東海第二発電所の特重施設 に関する審査概要（案）

令和3年11月24日
原子力規制庁

3. 審査結果：特重施設を構成する設備の設計及び体制（1 / 3）

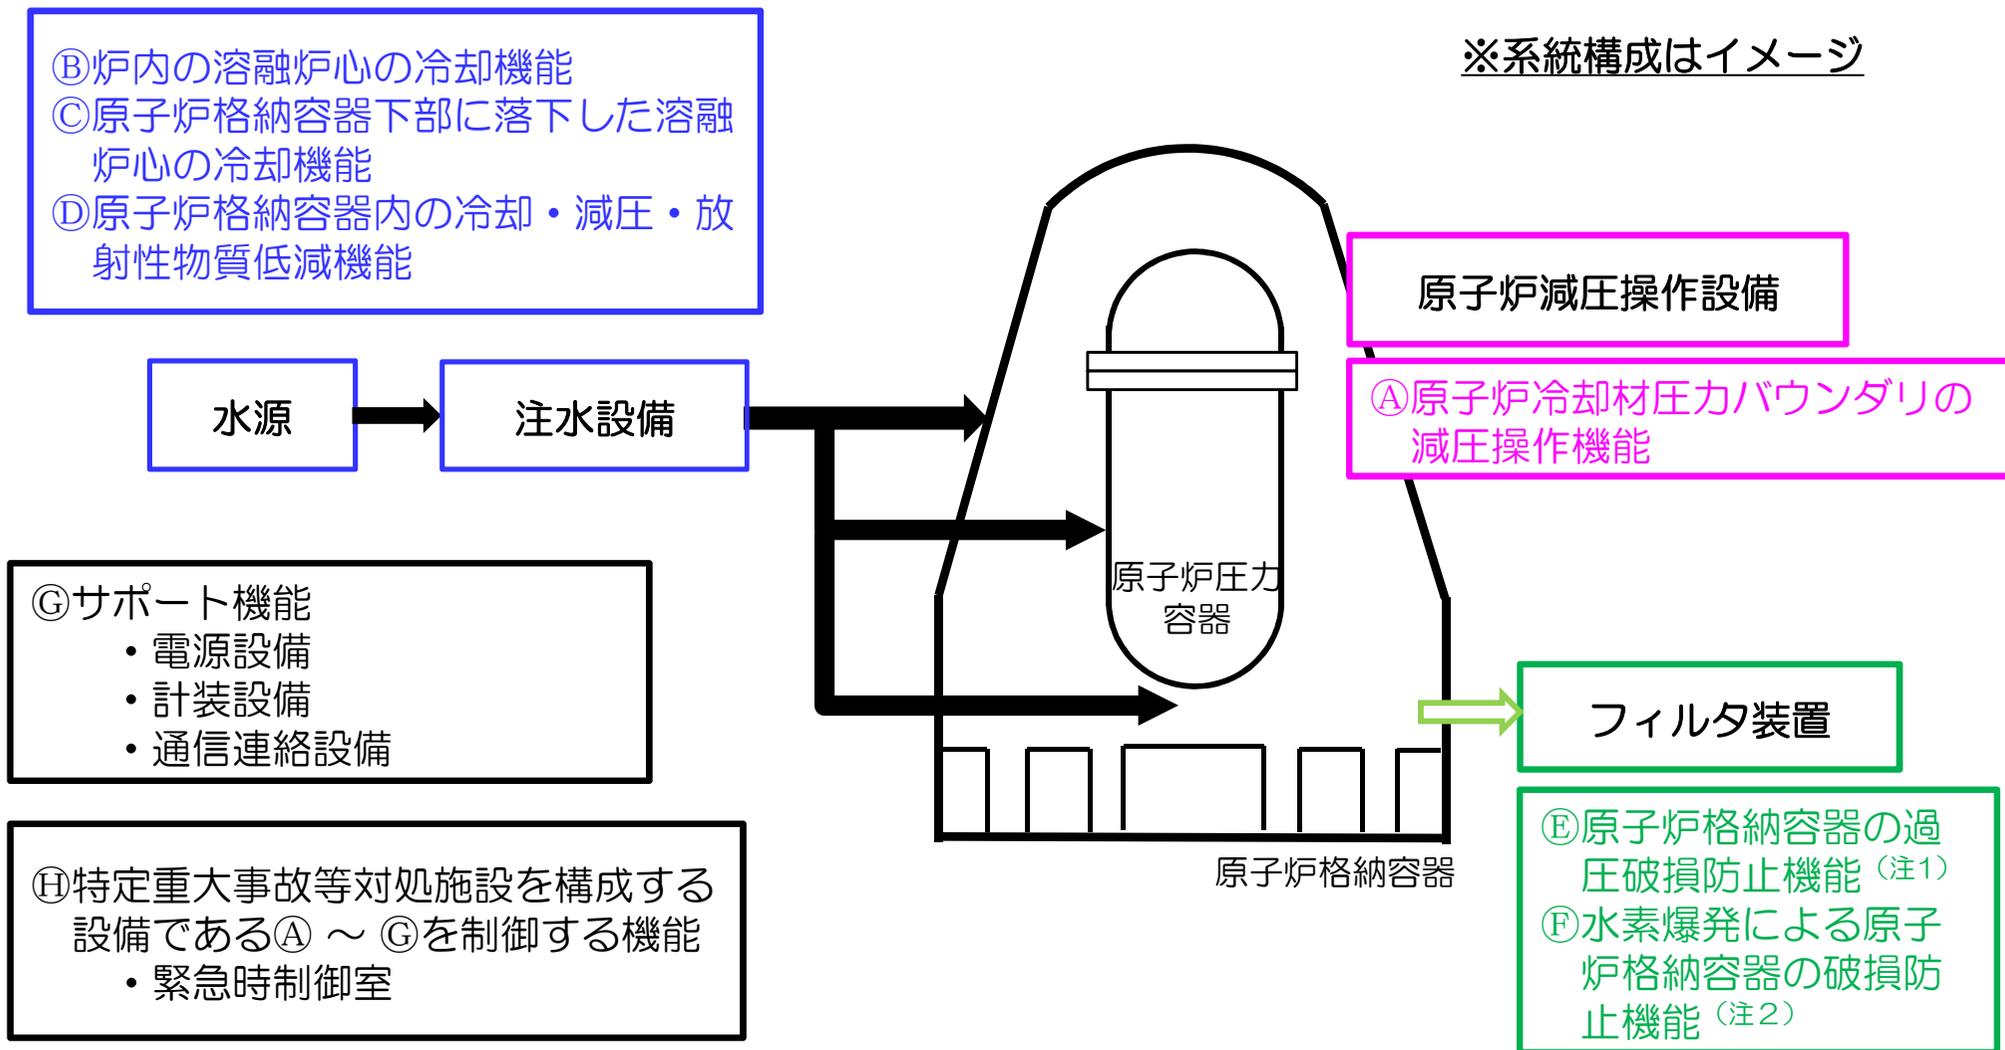
原子炉格納容器の破損を防止するために必要な機能を有する設備に係る設計方針について、以下の①から⑧の機能を有する設備及び緊急時制御室を設置するなどとしていることから第42条第2号に適合するものと判断した。

また、当該機能を維持するための必要な操作に係る体制、手順等を整備する方針が技術的能力基準2. 2に適合するものと判断した。

- ① 原子炉冷却材圧力バウンダリの減圧操作機能（原子炉減圧操作設備）
- ② 原子炉内の溶融炉心の冷却機能（低圧注水設備）
- ③ 原子炉格納容器下部に落下した溶融炉心の冷却機能（原子炉格納容器下部への注水設備）
- ④ 原子炉格納容器内の冷却・減圧・放射性物質低減機能（格納容器スプレイへの注水設備）
- ⑤ 原子炉格納容器の過圧破損防止機能（フィルタ装置^{（注）}及び循環冷却設備）
- ⑥ 水素爆発による原子炉格納容器の破損防止機能（フィルタ装置^{（注）}及び新設ベント（フィルタなし）
- ⑦ サポート機能（電源設備、計装設備、通信連絡設備）
- ⑧ 上記設備の関連機能（減圧弁、配管等）

東海第二の原子炉格納容器の過圧破損防止機能

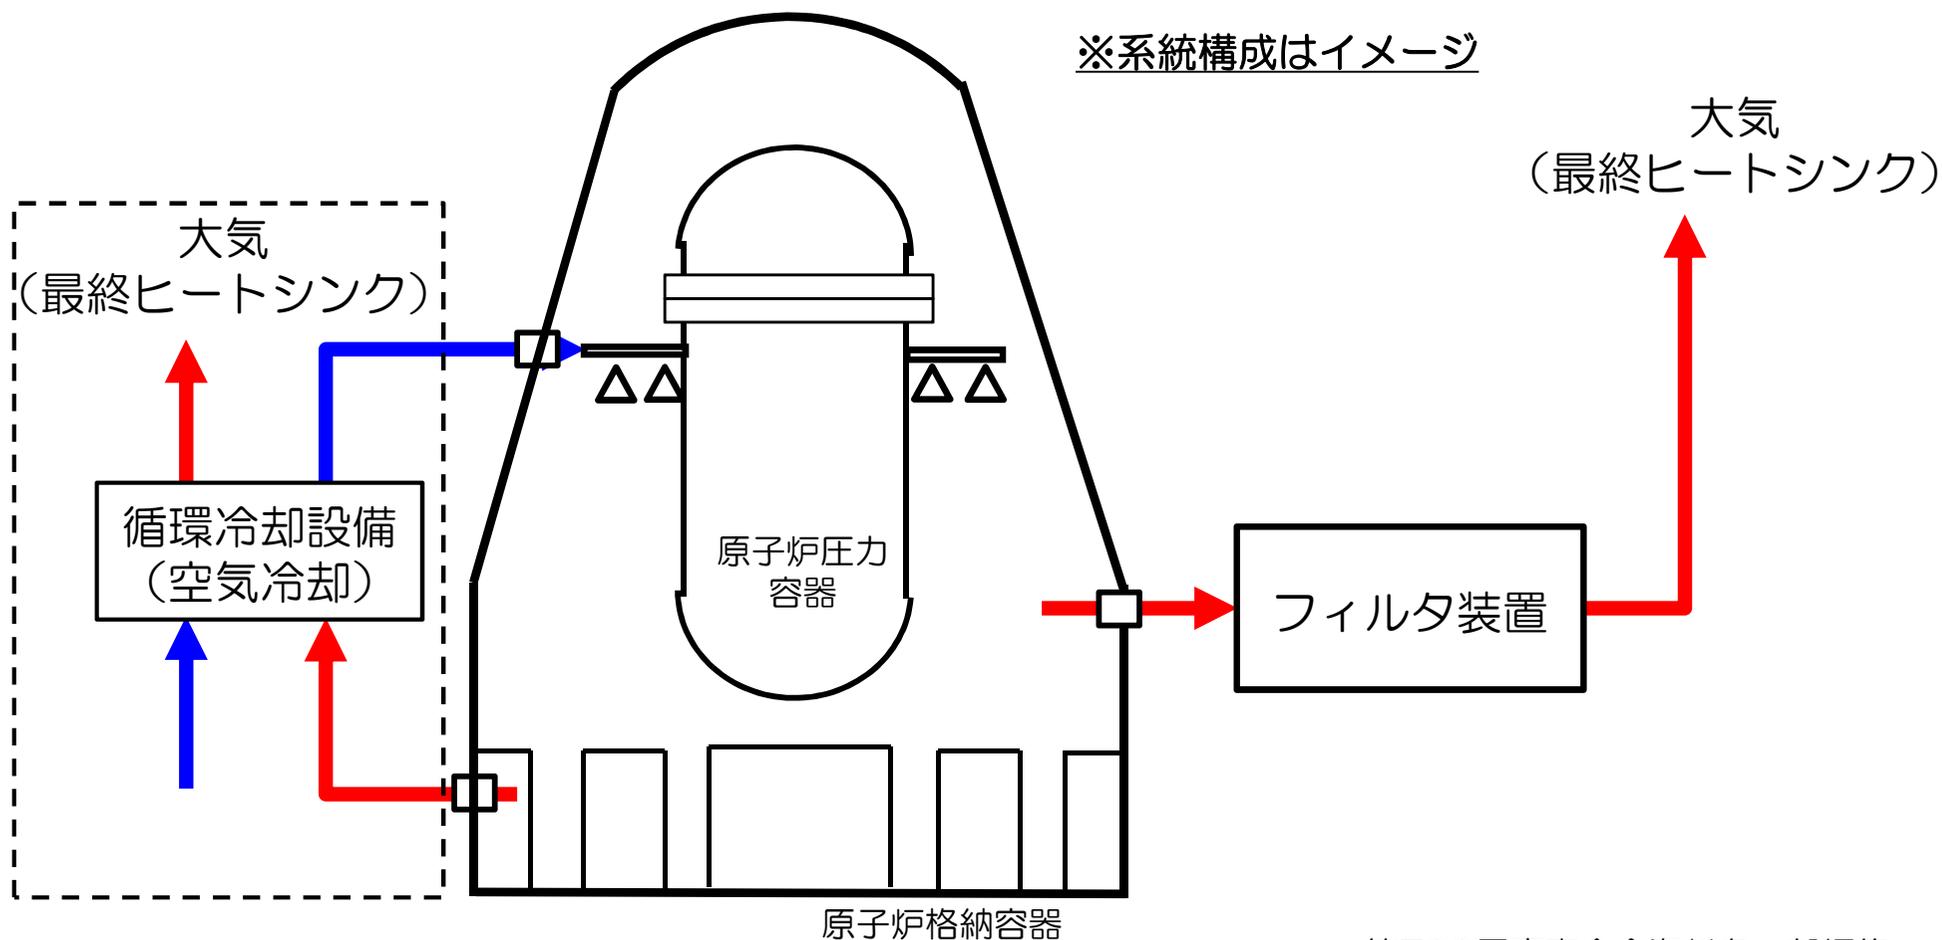
原子炉格納容器の過圧破損防止機能については、重大事故等対処施設と特定重大事故等対処施設を兼用するフィルタ装置に加えて、新たに、循環冷却設備（空気冷却）を設置する。
